De	P 400	Groep	43
Betreft	Geen kickdown functie CVT	NO.	NL430
		Datum	951122

## Service Bulletin

Geen kickdown werking van de High tech automaat (CVT)

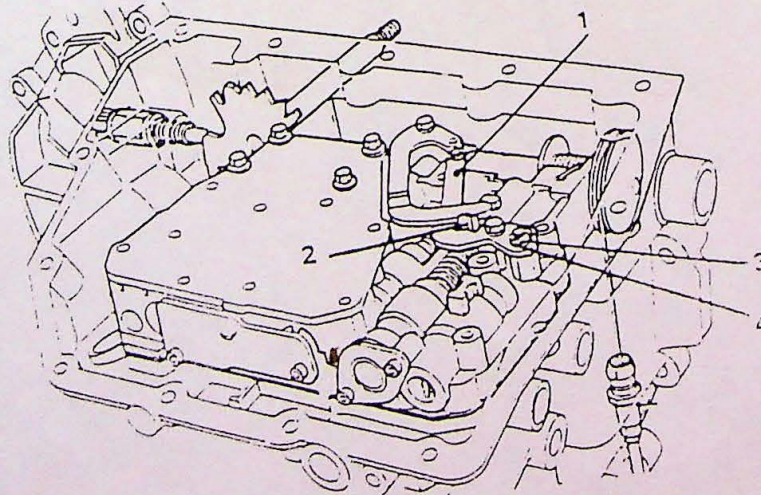
De bedieningshendel van de schakelplunjer blijft hangen.

- 1) Verwijder de oliepan en de oliefilters, zie wpl. handboek 4 (43 - 46) handeling K1 - K6.
- 2) Controleer de beweging van de schakelhendel (1).
  - a) Hendel blijft hangen, als de schakelplunjer (2) wordt bewogen komt de hendel weer los.
  - b) Hendel heeft te veel speling.In beide gevallen moet dit eerst worden opgelost, vervolgens

- 2.1) Verwijder de circlip (3) en de ringen (4) (1 of 2 stuks).
- 2.2) De schakelhendel (1) moet goed gemonteerd worden over de schakelplunjer (2).

- 2.3) Plaats twee nieuwe ringen van de servicekit p/n 3345782, monteer eerst de dunne ring en daarna de dikkere ring (4). Zorg ervoor dat de ringen goed gecentreerd over de as gemonteerd worden.
- 2.4) Monteer een nieuwe circlip (3).
- 2.5) Controleer de werking van de bedieningshendel.  
Als de bediening geen speling heeft zijn de ringen niet goed gecentreerd gemonteerd, herhaal 2.3!
- 3) Monteer de oliefilters en de oliepan met nieuwe pakking. Vul de CVT met olie, zie wpl.handboek 4 (43 - 46) handeling K7 - K12.
- 4) Voer een testrit uit.
